Bulletin d'information technique

Date: 5.06.2018

Concernant: Modification des vis de la vanne de control 541

1) Corps de vanne: (541N, 541D)

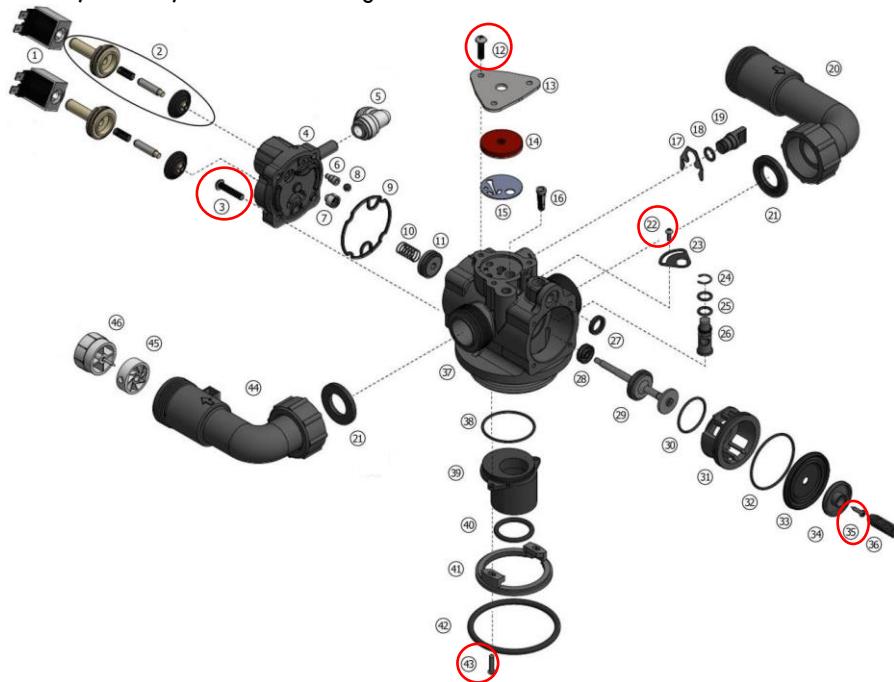
Item 3, item 12, item 22, item 35, item 43 sur l'image ci-dessous seront modifiés en vis Torx:

| Item | Ancien PN | Nouveau PN | Description | Torx | Information additionnel |
|------|-----------|------------|-------------|------|-------------------------|
| 3 | 15/222 | 74328 | M5x25 | Tx25 | Galvanisé |
| 12 | 15/89 | 74391 | M5x20 | Tx25 | Galvanisé |
| 22 | 15/76 | 74329 | M3x12 | Tx10 | Inox |
| 35 | 72552 | 74329 | M3x12 | Tx10 | Inox |
| 43 | 15/90 | 74392 | M3,5x16 | Tx10 | Inox |

2) Assemblage de la tête de vanne:

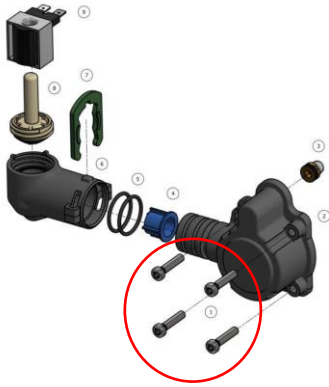
Item 1 sur l'image ci-dessous sera modifié en vis Torx:

| Item | Ancien PN | Nouveau PN | Description | Torx | Information additionnel |
|------|-----------|------------|-------------|------|-------------------------|
| 1 | 15/222 | 74328 | M5x25 | Tx25 | Galvanisé |

3) Assemblage tête de vanne & timer – BBS:

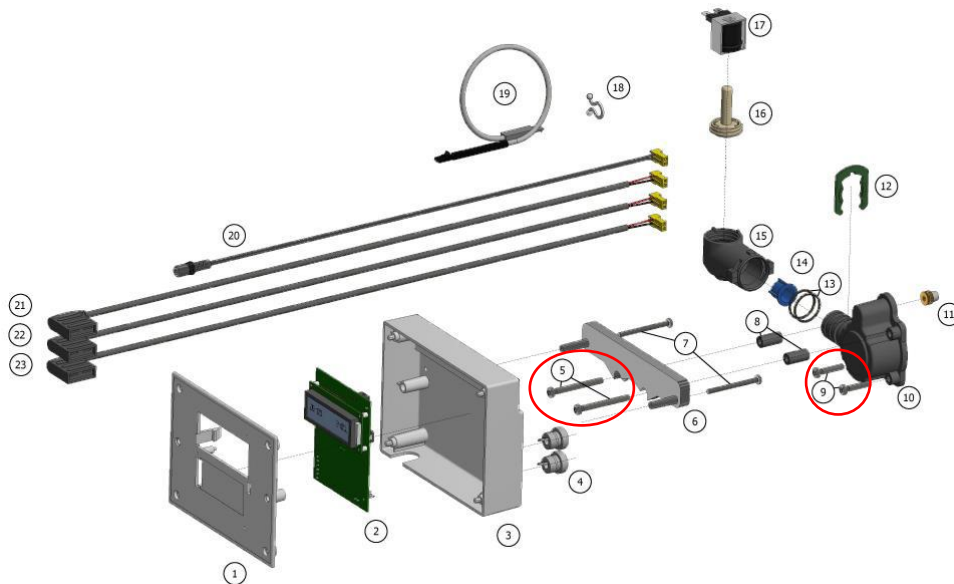
Item 5, item 7, item 9 sur l'image ci-dessous seront modifiés en vis Torx:

| Item | Ancien PN | Nouveau PN | Description | Torx | Information additionnel |
|------|-----------|------------|-------------|------|-------------------------|
| 5 | N/A | 74393 | M5x50 | Tx25 | Galvanisé |
| 9 | 15/87 | 74328 | M5x25 | Tx25 | Galvanisé |
